**Ministério da Educação  
Universidade Federal da Integração Latino-Americana  
Secretaria de Implantação do Campus – SECIC**

**Assunto: Informações adicionais – Falhas Concretagem Edifício Central**

**Assunto: Confiabilidade Técnica das Estruturas de Concreto do Campus da UNILA.**

Assunto: **Edifício Central – Redução de 23 para 18 Pavimentos**  
Ref: carta Casuarina s/nº, de 01/12/2015

**ANOMALIAS ENCONTRADAS**

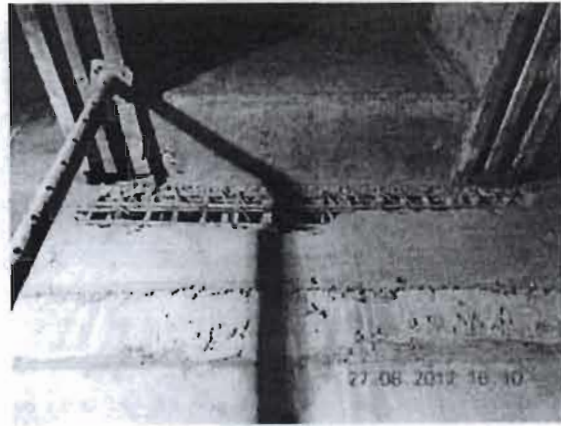
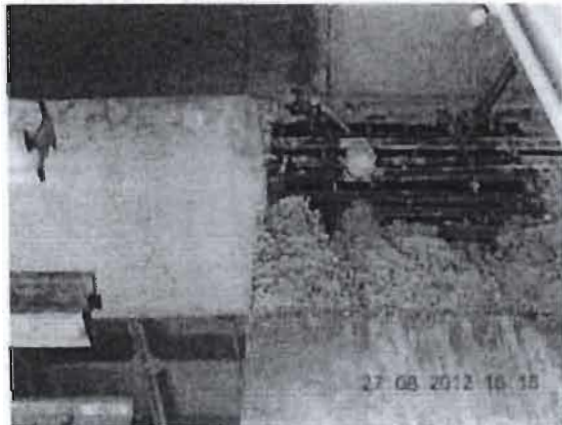
Apresentamos algumas fotos neste Relatório mostrando as áreas com anomalias antes da sua recuperação (Fotografias 01 a 04), com a aplicação das formas metálicas (Fotografias 05 a 08) e os pontos de injeção e após a sua desforma, (Fotografias 09 a 12).

**ANOMALIAS TRATADAS**

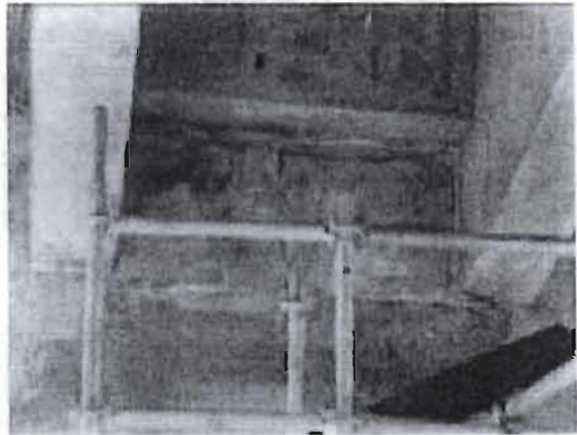
Após a conclusão dos trabalhos foram extraídos dois testemunhos das áreas recuperadas onde pudemos constatar a qualidade do reparo com perfeita aderência do Nanogrout ao concreto original e sua compacidade.
